Rapport de contrôle de l'inspection des installations classées					
Référence : 20191015_RAP_INSP_20190930_Carriere_LaRiviere_Is144SS					
Nom et adresse de l'établissement contrôlé		Code DREAL			
Société CARRIERE DE LA RIVIERE 601 chemin du Courtilet 38210 LA RIVIERE		S3IC 0061.00978  Priorité □ PN □ AE □ SP □ Autre  DREAL □ A □ E □ D □ NC  Régime Seveso □ HAUT □ BAS			
Activité principale : Exploitation de carrière					
<b>Date du contrôle : 30/09/2</b>	2019				
Inspecteur : L. KAEPPE	LIN, C. CHRISTOPHE				
	Type de co	ntrôle			
☐ Inspection approfondie ☐ Inspection courante ☐ Inspection ponctuelle	☐ Inspection annoncée ☐ Inspection inopinée	☐ Inspection planifiée ☐ Inspection circonstancielle			
	Circonstances d	u contrôle			
☐ Plan de contrôle de la DREAL ☐ Incident/Accident du (non déclaré)		□Plainte □Autre:			
Thème du contrôle  Suites données à l'incident d'éboulement d'une partie des fronts supérieurs.  Mise en œuvre de l'arrêté préfectoral complémentaire n°DDPP-IC-2019-08-02 du 5 août 2019

La présente visite d'inspection, prévue dans le cadre du programme pluriannuel de contrôle, s'est concentrée sur les suites données à l'incident d'éboulement d'une partie des fronts sup

1 :Vers la future banquette supérieure au-dessus de la couche de glissement 2 : Banquette inférieure

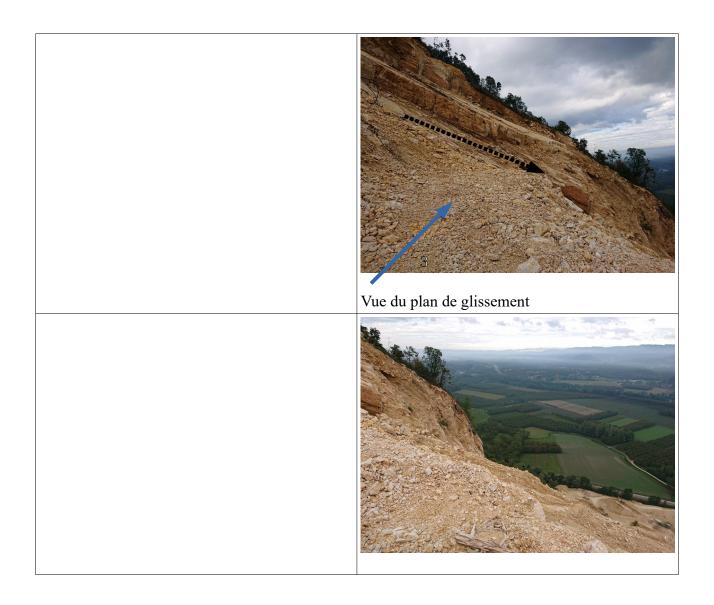
L'inspection des installations classées a procédé à un contrôle visuel de la stabilité des fronts (cf photos en annexe). L'inspection des installations classées constate l'absence de merlons de protection pour border et délimiter les banquettes supérieures (banquette supérieure depuis la nouvelle piste d'accès et celles numérotées n°1, 2, 3, 4 sur les photos ci-dessous annexées).

#### Constat N°2 – Merlons de protection Référence réglementaire Article 7.1.2.2. Mode d'exploitation de l'arrêté préfectoral n° DDPP-IC-2019-05-04 du 9 mai L'inspection des installations classées constate l'absence de merlons de protection pour border et délimiter les banquettes supérieures (banquette supérieure depuis la nouvelle piste d'accès et celles numérotées n°1, 2, 3, 4 sur les photos ci-dessous annexées). Conclusion Délai ou calendrier Suite ☐ Pas d'observation Dans un délai de ☐ Observation 15 jours après avis L'inspection des installations classées demande à de l'inspection sur □ Non conformité l'exploitant de réaliser des merlons de protection de les conclusions de 1,5 m minimum de haut en bordure aval des pistes et ☐ Proposition de mise l'expertise installé en léger retrait des crêtes de talus. géotechnique. en demeure
